カタログ等資料中の旧社名の扱いについて

製品分類	パッケージ	発行番号	TN-SP*-014A	Rev.	第1版
題名	標準DIP IC / 標準リア IC DILP-8,14,16,20 pin パッケージ品端子鉛フリー対応のご案内	情報分類	①. 仕様変更 2. ドキュメント訂正追加等 3. 使用上の注意事項 4. マスク変更 5. ライン変更		
適用製品	標準DIP IC / 標準リア IC DILP 8,14,16,20 pin パッケージ品	対象ロット等	関連資料	有効期限	
		2004年1月生産分以降		永年

現行ラベル表示例

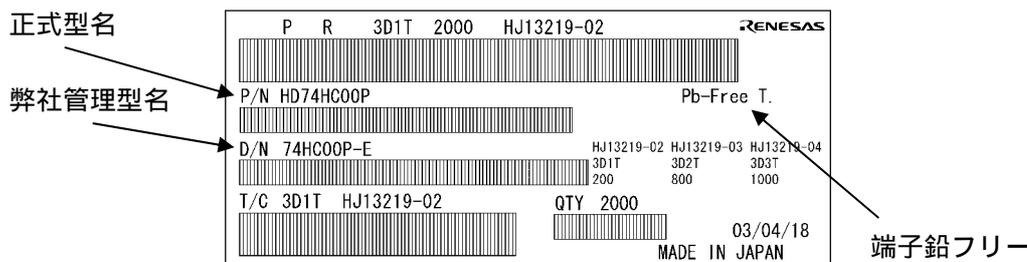
(2) ラベル仕様変更

製品ラベルに Pb-Free T. の文字を印字します。これは、端子に鉛を使用しないという意味です。正式型名は P/N の欄に表示します。D/N 欄については、弊社管理型名での表示となります。
